改善箇所説明図

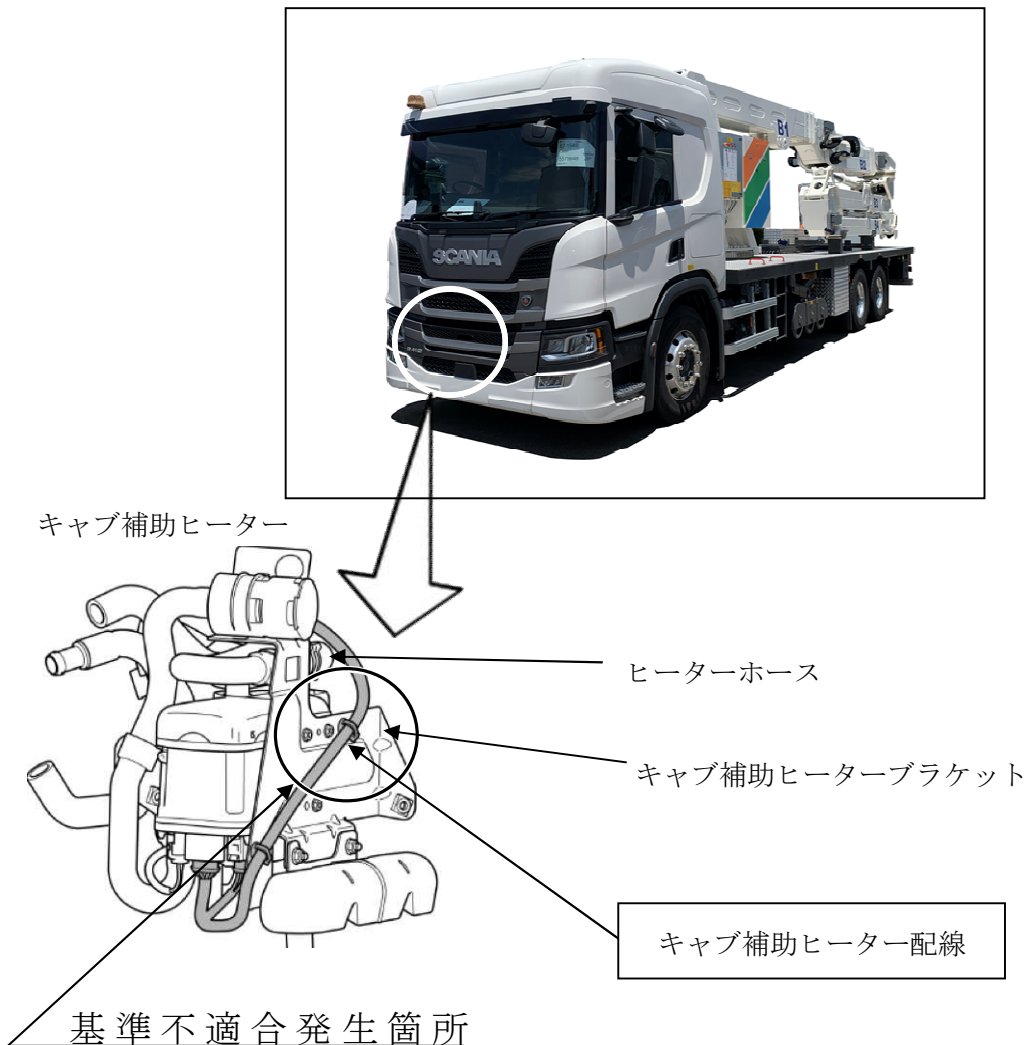
キャブ補助ヒーターの配線の取付位置が不適切なため、キャブ補助ヒーターブラケットと干渉し擦れるものがある。このため、最悪の場合、配線の損傷によりキャブ補助ヒーターが作動しなくなったり、ショートが発生したりする。またキャブ補助ヒーターの信号に悪影響を及ぼすことで、燃料供給ポンプの制御信号に悪影響を与え、イグニッションキーをオフにしても燃料供給ポンプが停止せずエンジンがまわりつづけ燃料が切れることでエンストに至る恐れがある。

全車両、損傷状況を確認し、配線が干渉しないようヒーターホースに固定する。なお、損傷状況を確認の結果、表面的な軽度な擦れの場合はテープにより保護する。また被覆がはがれ銅線が露出している場合は配線を交換する。

注 は、損傷を確認しヒーターホースに固定する部品を示す。
